改善箇所説明図

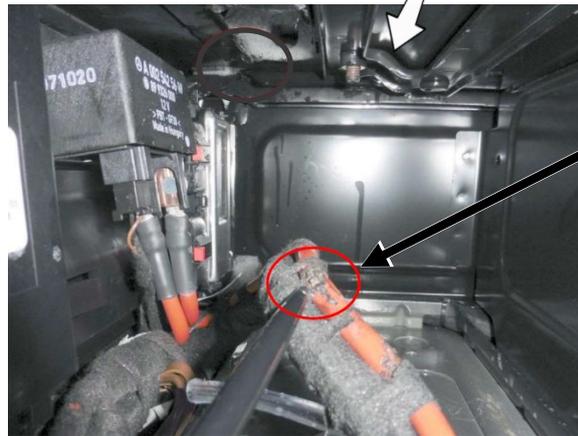
不具合発生箇所

プラス電源配線

助手席下

助手席下にある補助バッテリーにおいて、プラス電源配線の配索設計が不適切なため、シートフレームに干渉しているものがある。そのため、被覆が摩滅して短絡が発生することで、最悪の場合、火災に至るおそれがある。

全車両、プラス電源配線の損傷の有無を点検した上で、配索を修正する。損傷がある場合は、当該配線を新品に交換する。
